機種	MDU ブレーカ(CC-Link 通信)
----	----------------------

## MDU ブレーカ(CC-Link 通信・MDU パネル取付)同梱ハーネス変更のお知らせ

扱	A	日付	2010年3月	件名	三菱ノーヒューズ遮断器・漏電遮断器
整理番号	山-925	三菱電機(株)福山製作所			MDU ブレーカ(CC-Link 通信) 同梱ハーネス変更のお知らせ

### 2. 変更内容

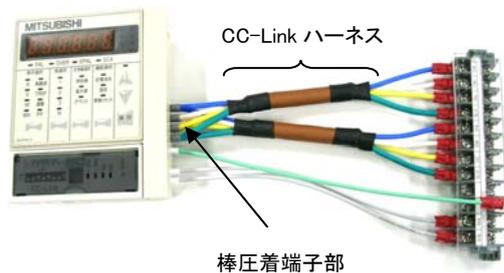
製品に同梱されているハーネスを CC-Link Ver.1.00 対応のケーブルから CC-Link Ver.1.10 対応のケーブルに変更します。

変更内容	変更前	変更後
MDU パネル取付の CC-Link のバージョン	CC-Link Ver.1.00	CC-Link Ver.1.10
(同梱ハーネス)	CC-Link Ver.1.00 ケーブル (倉茂電気株式会社製:FANC-SB)	CC-Link Ver.1.10 ケーブル (倉茂電気株式会社製:FANC-110SBH)
棒圧着端子部	棒圧着端子+絶縁チューブ(黒色) 	絶縁(灰色)付棒圧着端子
